Kompleksas: LEZ INŽINERINIAI TINKLAI (VANDENTIEKIS, NUOTEKYNĖ, DUJOTIEKIS, ELEKTROS TINKLAI), PRIVAŽIAVIMO KELIAI I LEZ - STATYBOS ETAPUI  
Adresas: Kauno r.sav., Karmėlavos sen.

Stadija: TP - Techninis projektas  
Dalis: MELIORACIJA  
Objektas: IŠLEIDIMO ŽIOTYS "ŽT3"  
Laida: 0

**VIEŠOJO PIRKIMO  
„LIETAUS NUOTEKŲ TINKLŲ ĮRENGIMAS KAUNO LEZ TERITORIJOJE“  
DOKUMENTŲ PAAIŠKINIMAI NR. 1**

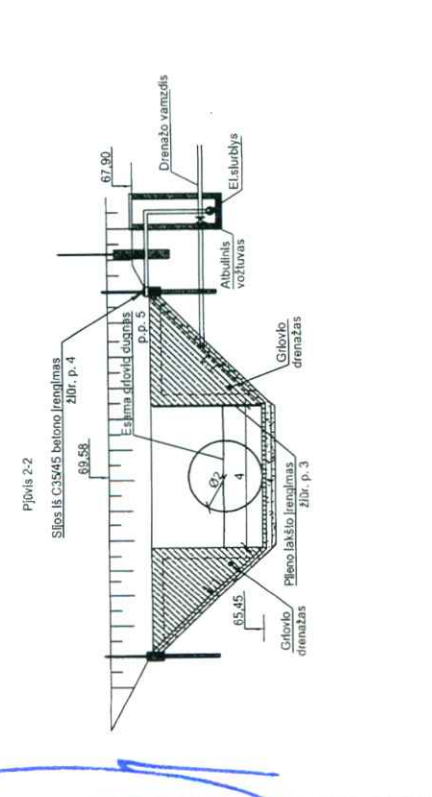
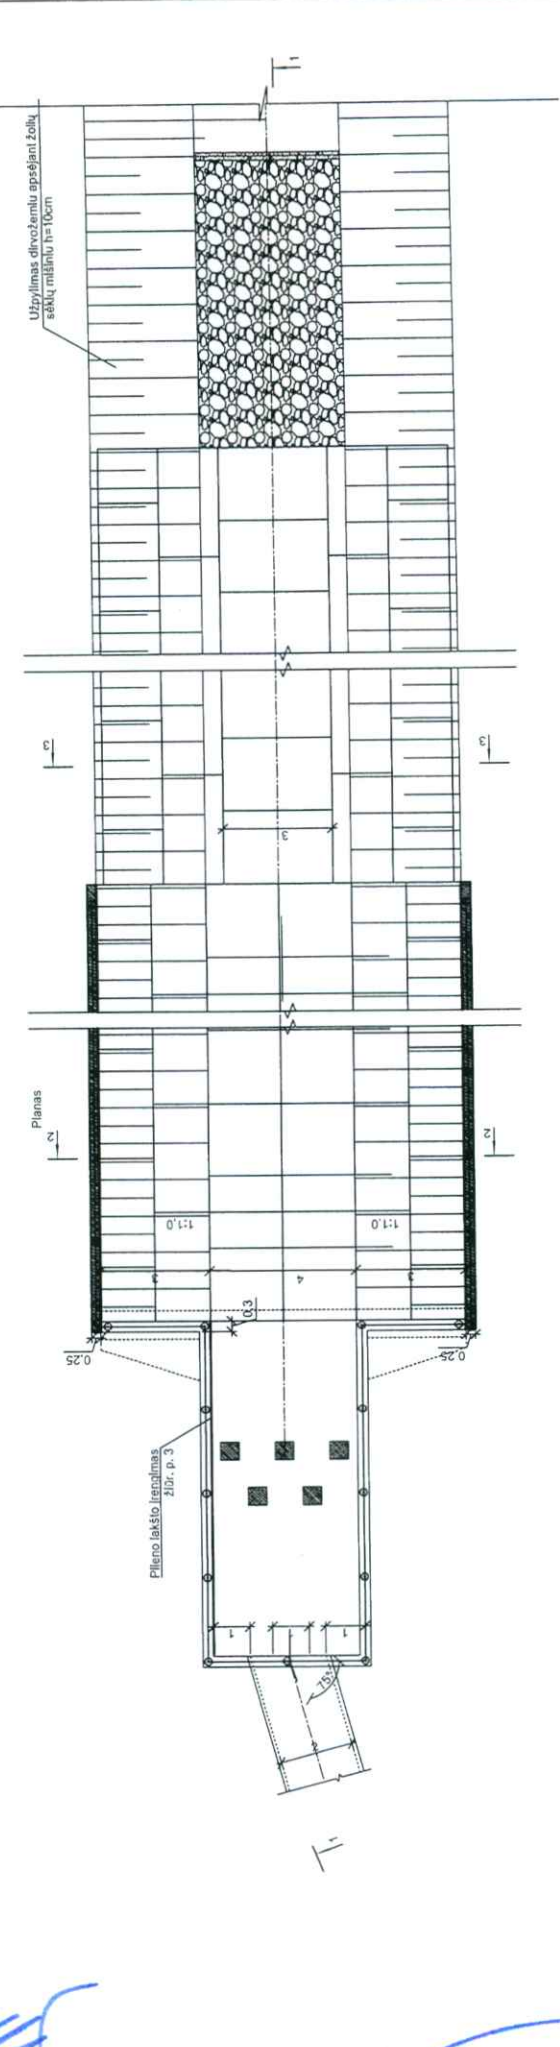
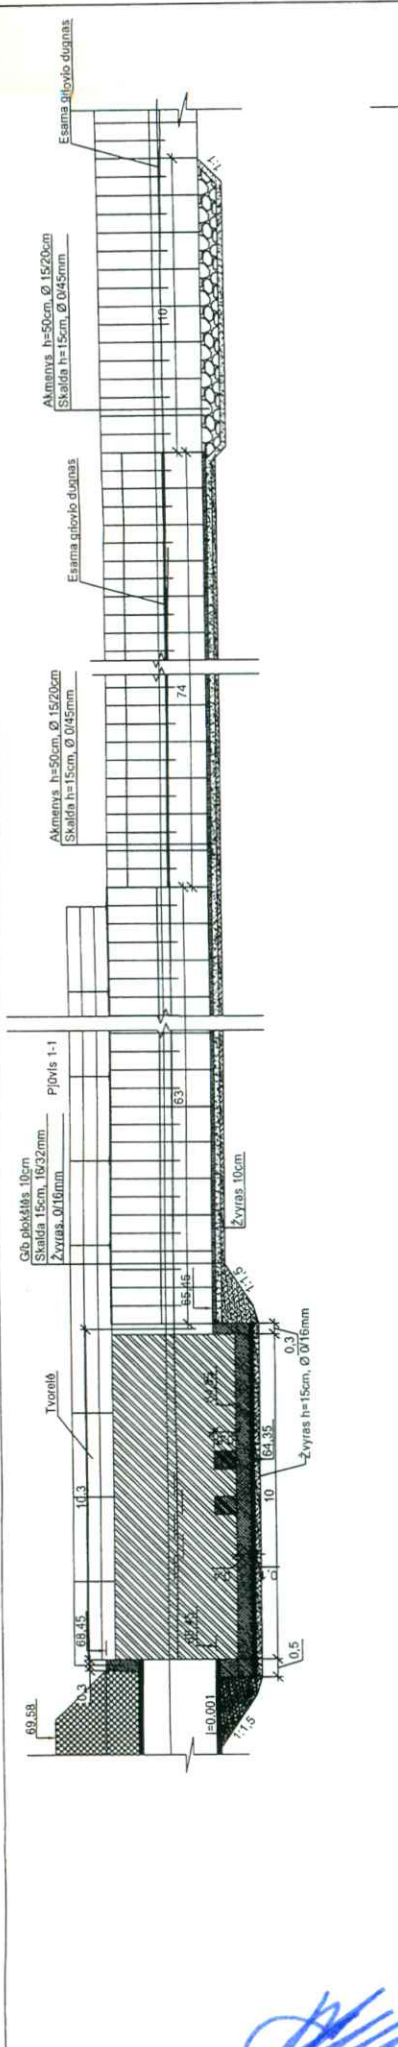
**6. Klausimas.** Pirkimo dokumentų Priedo Nr.1 „Ziotys“ brėžinyje 130/07-00/13-TP-M.B-1 (Pjūvis 2-2) yra pavaizduotas šulinys su drenažiniu siurbliu ir atbuliniu vožtuvu. Prašome patvirtinti, kad tai ne šio pirkimo objektas.

Turi būti numatyta pasiūlyme. Tai skirta esamo drenažo išleidėjo į griovį permontavimui, įrengus žiotis.

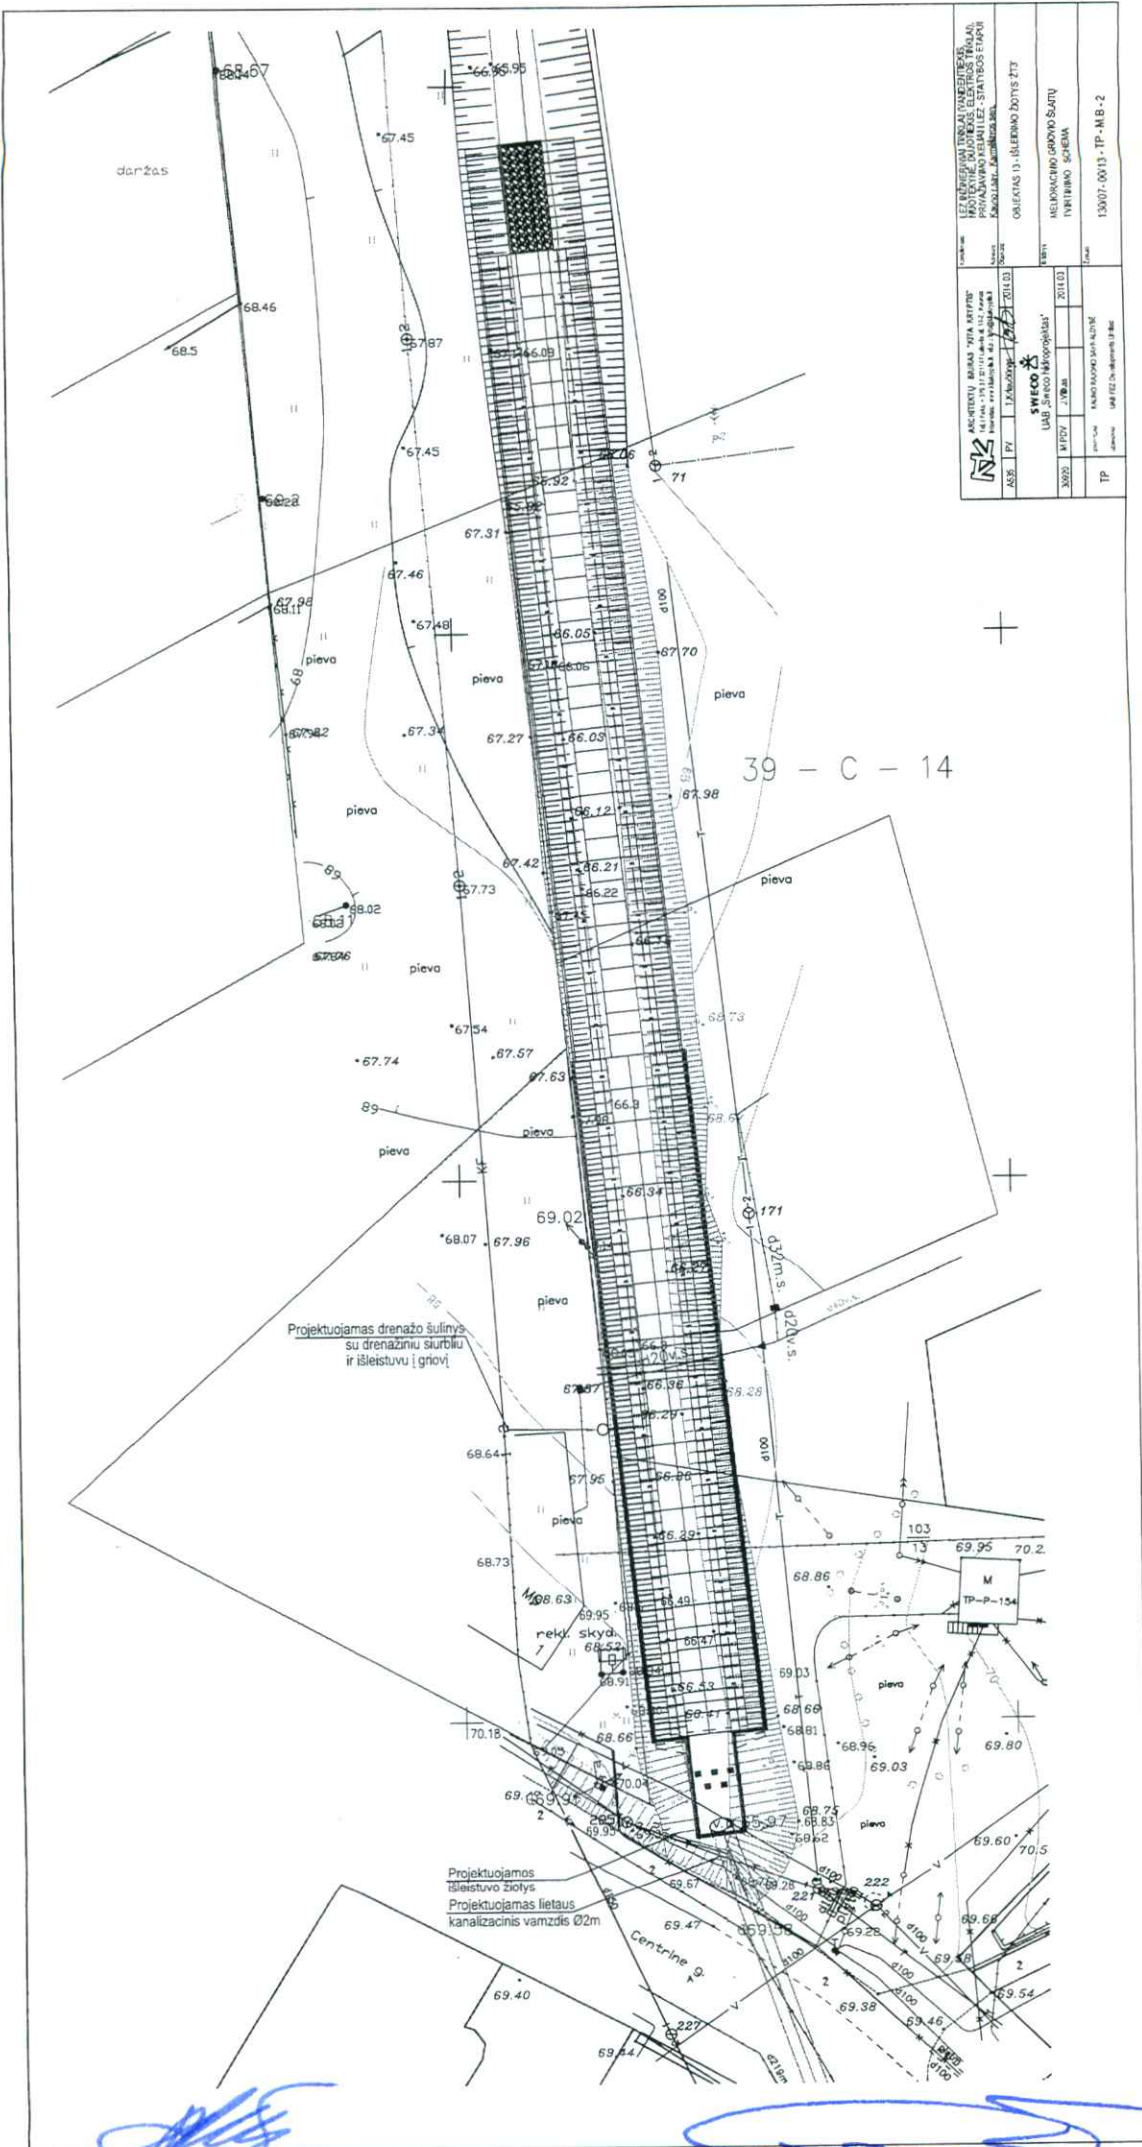
**8. Klausimas.** Pagal pateiktą paaiškinimą (2017-02-27, Nr. 3) į klausimą nr.6 nurodote, kad šulinsys su drenažiniu siurbliu ir atbuliniu vožtuvu turi būti numatytas pasiūlyme. Projekto ir Pirkimo dokumentų kiekių žiniaraštyje kiekiai nenurodyti.

Tikslinama darbo projekte.
